scale	general tolerances	material		safety class	
				<s>	0
				<m>	0
field reserved		revision text			
filing dept. 2950	responsible dept. 5511	author 15.08.2000 Stickel	approved 15.08.2000 Kleinert	(2000 / CC / 336)	
				contract n	
type drawing	language de	title Best. LP Analog Thermon			
	replacement for 8290678-05	number 2M22382			
creating system CADRA	release status RELEASED	revision index 00	occures 00	page/of 01/01	Dräger Medizintechnik GmbH D-23542 Lübeck

Leiterplatte: 8290680-04,ST  
umgeruestet zu 2M22407-00  
nach Umruestanweisung 2M22388

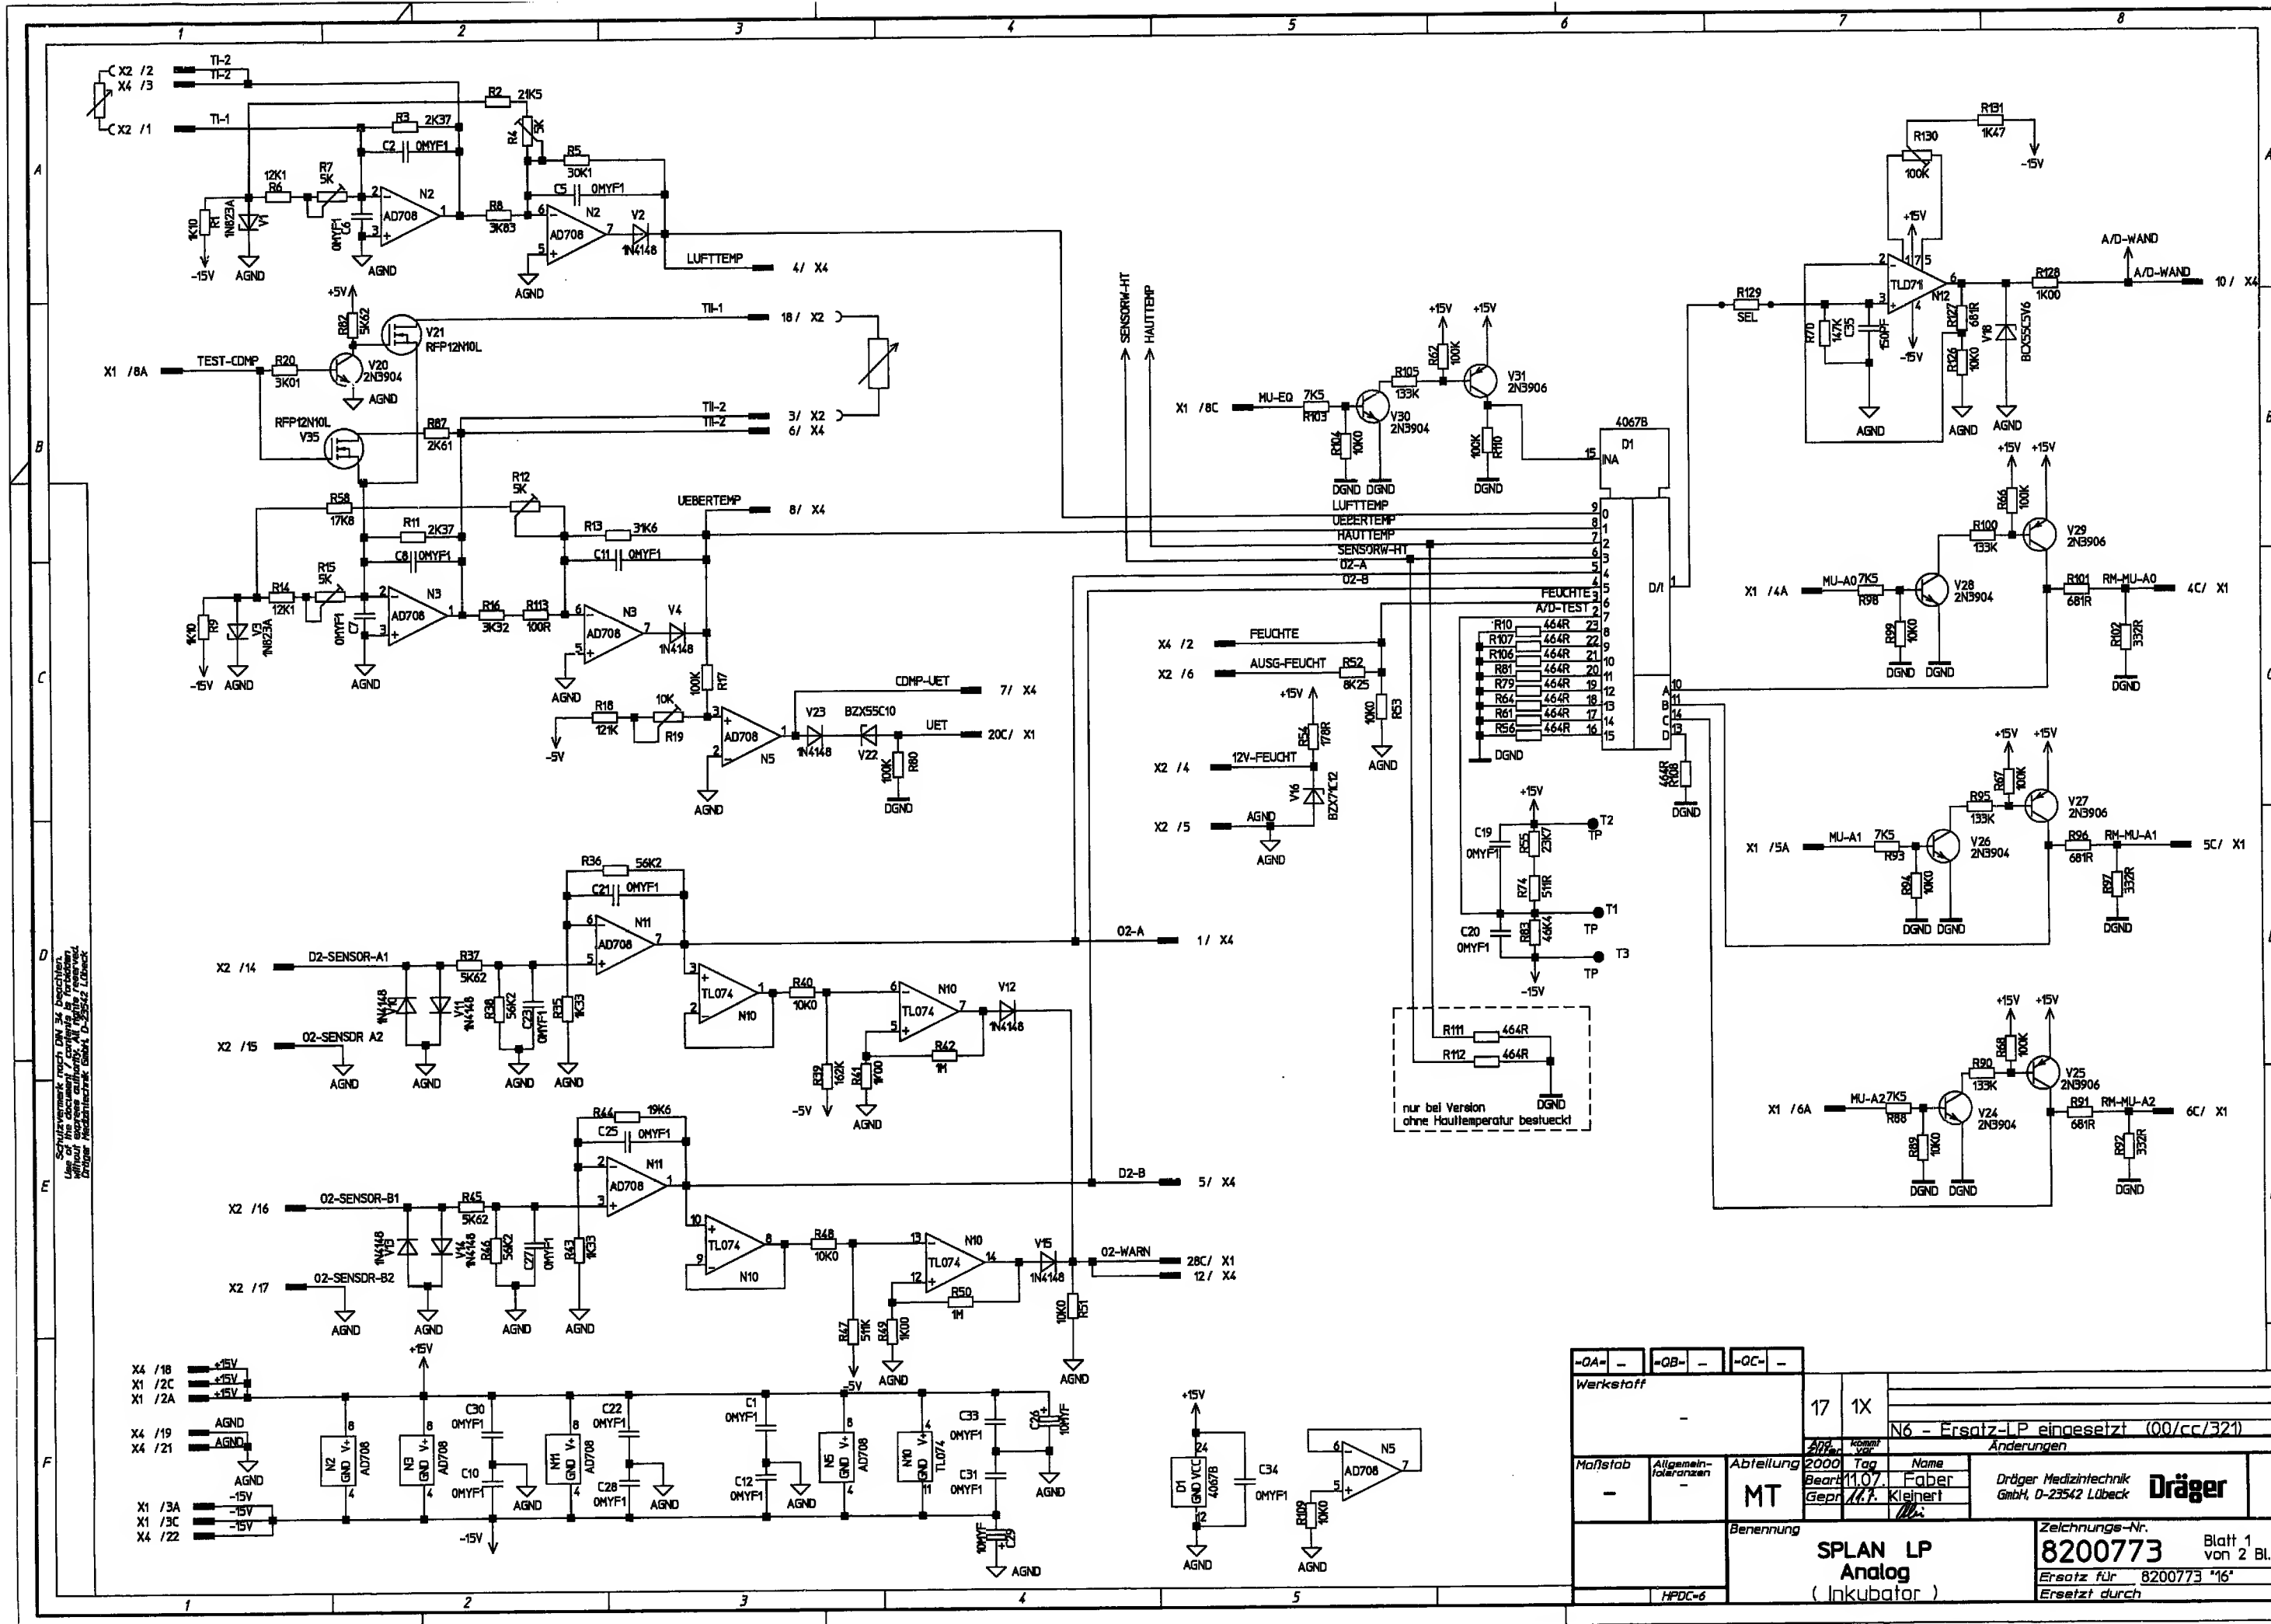
-OA-	-	-OB-	-	-OC-	-
Werkstoff					
5		6x		C13 raus Text geändert, Fassung neu, N6 geä. R111, R112 entfernt, Menge geä. (00/cc/321)	
Änderungen					
Maßstab	Allgemein- toleranzen	Abteilung	2000 Tag	Name	
2:1	-	MT	Beart. 12.07	Faber	
			Gepf. 1.1	Kleinert	
Benennung			LP		Zeichnungs-Nr.
			Analog, Theron OT		8290678
			(Thermomonitor)		Blatt 1 von 9 Bl.
HPDC-6			Ersetzt für 8290678*3*		Ersetzt durch

8301853 (7/25) um 20° bis 30°  
in Richtung R22 gebogen  
Pin3 entfernt

- Ausführung nach DWN 3141, Klasse 2  
- C1 und C12 auf LP liegend eingelötet  
oder zur Seite gebogen

R124 auf RM 7,5  
gebogen

1205633 (0,02lg)  
(Schrumpfh. 12-4X sw-8304999)  
G1 mit Heisskleber fixiert

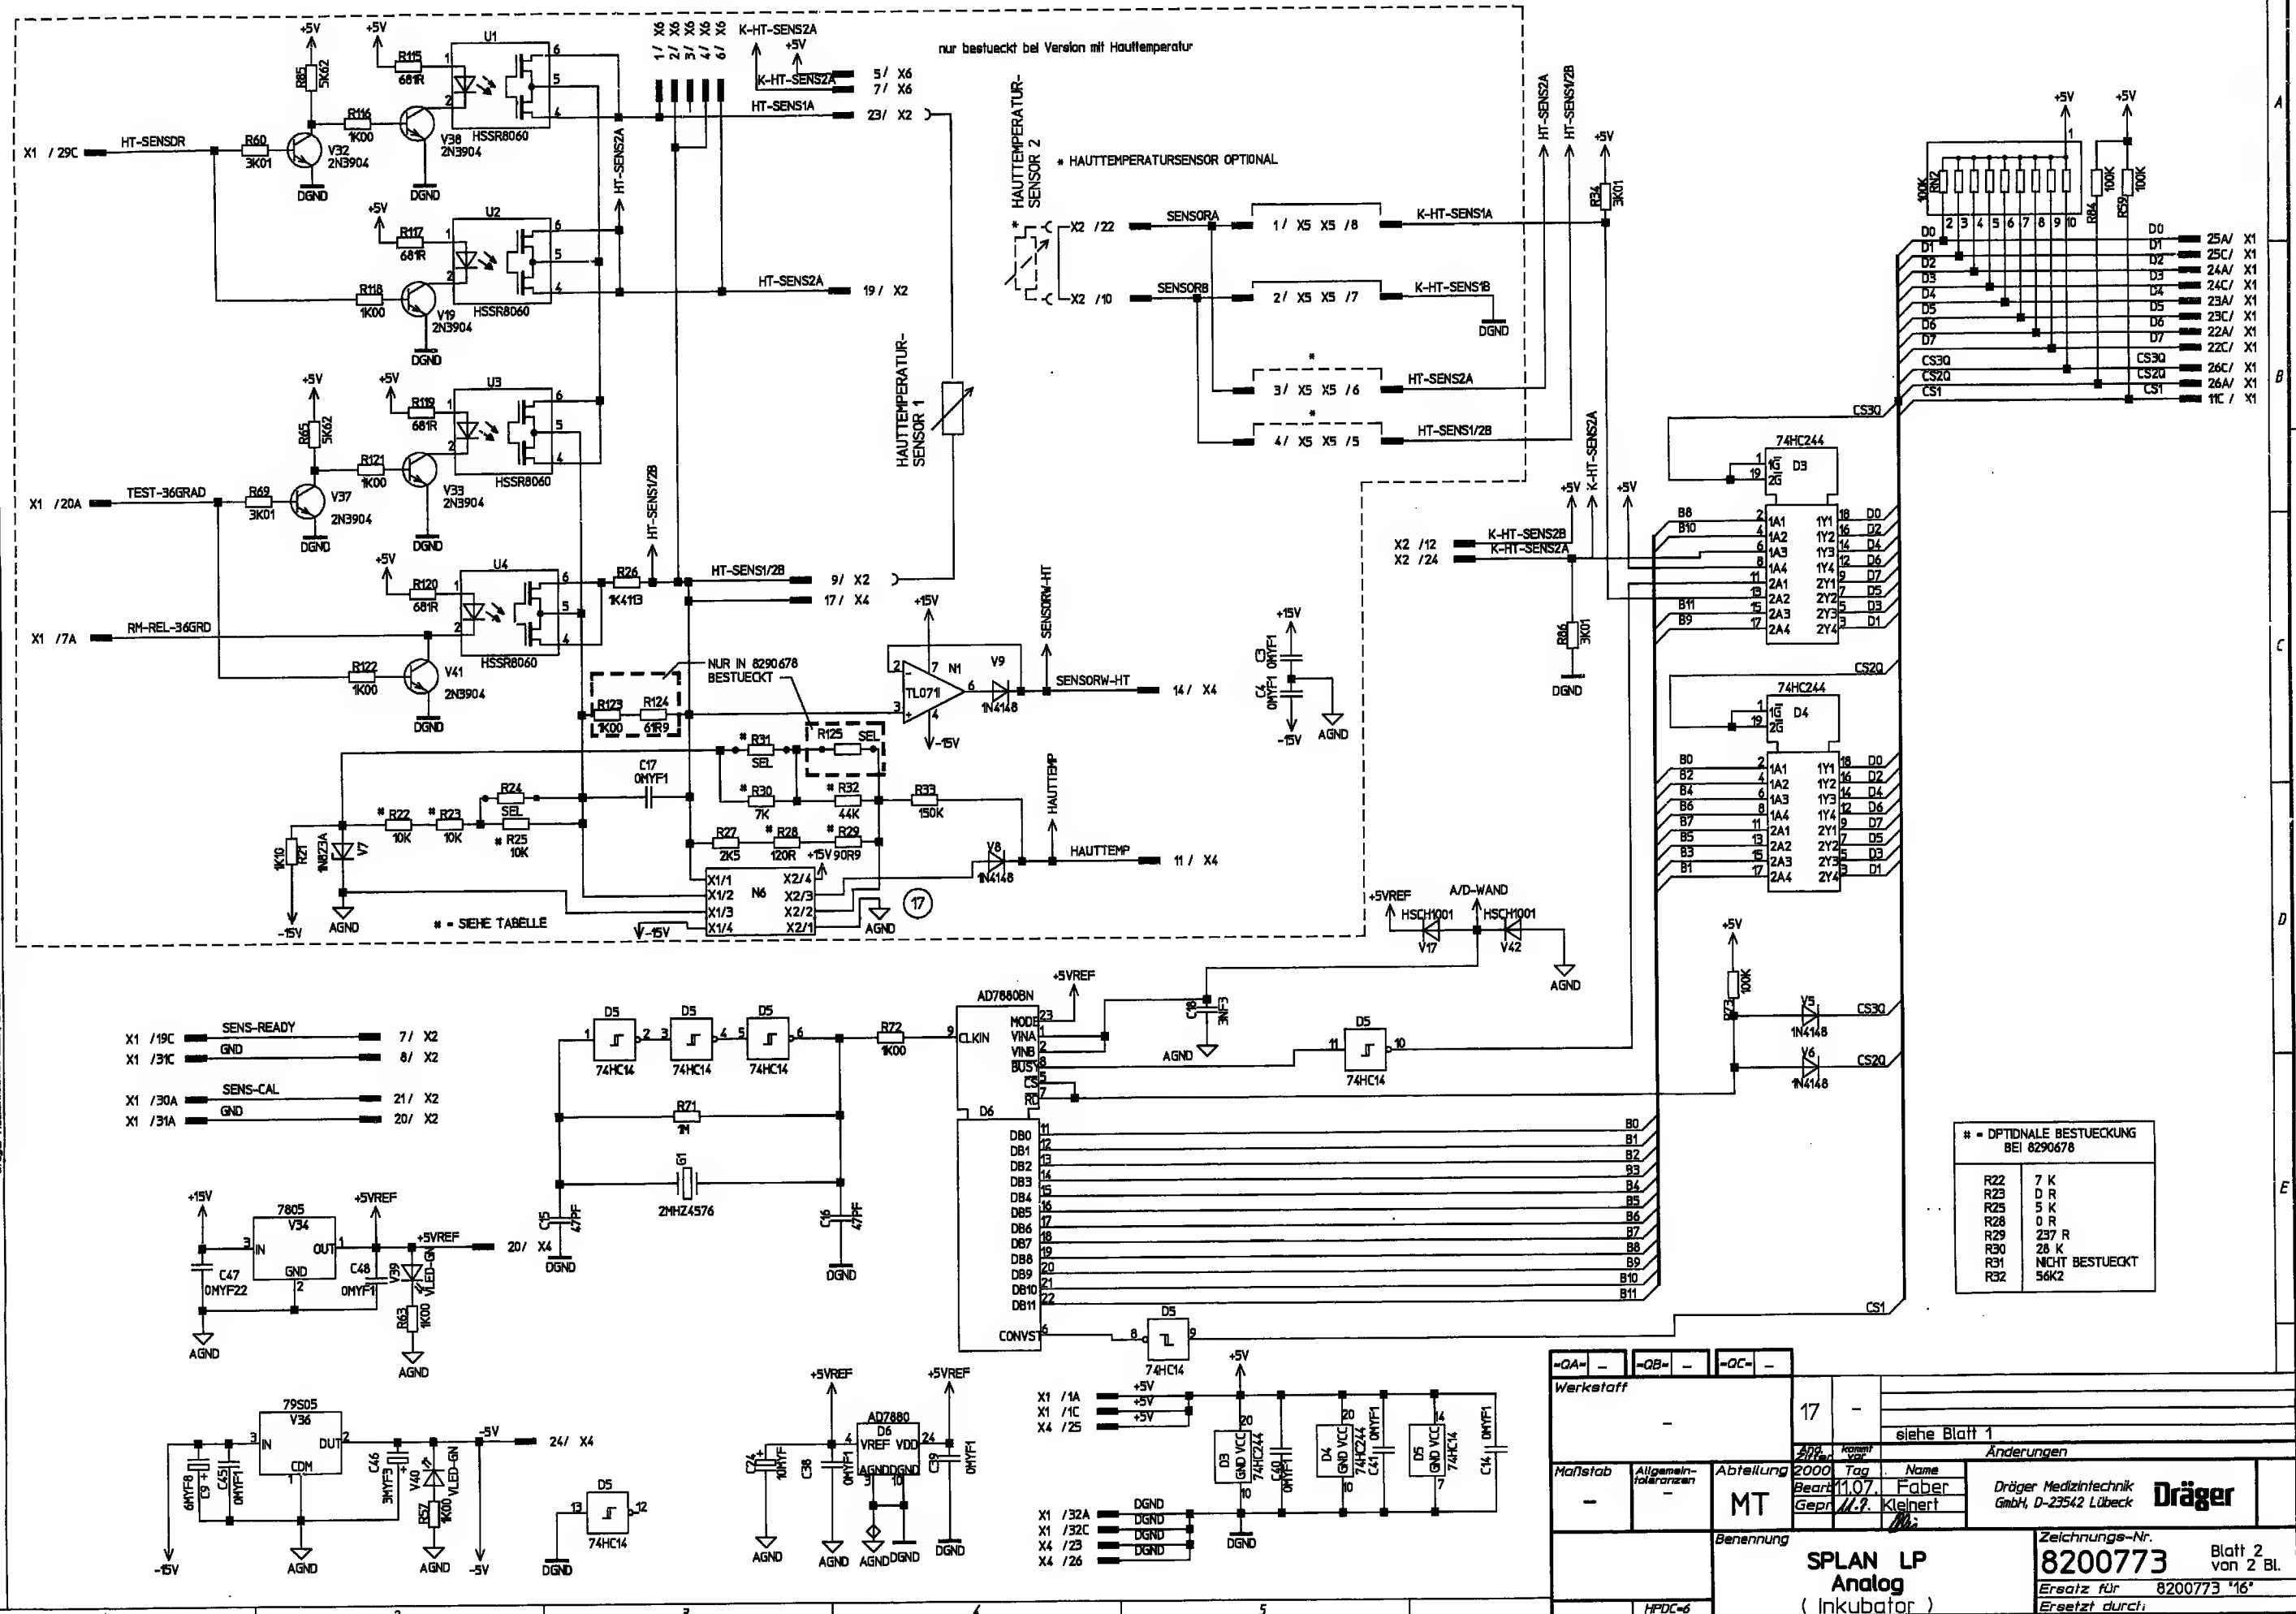
-QA- - -QB- - -QC- -		17 1X		N6 - Ersatz-LP eingesetzt (00/cc/321)	
Werkstoff		APR 11 1977		Änderungen	
Maßstab	Allgemein-toleranzen	Abteilung	2000 Tag	Name	Dräger
		MT		Faber	
Benennung		SPLAN LP Analog (Incubator)		Zeichnungs-Nr. 8200773 Blatt 1 von 2 Bl.	
HPDC-6				Ersatz für 8200773 "16"	
				Ersetzt durch
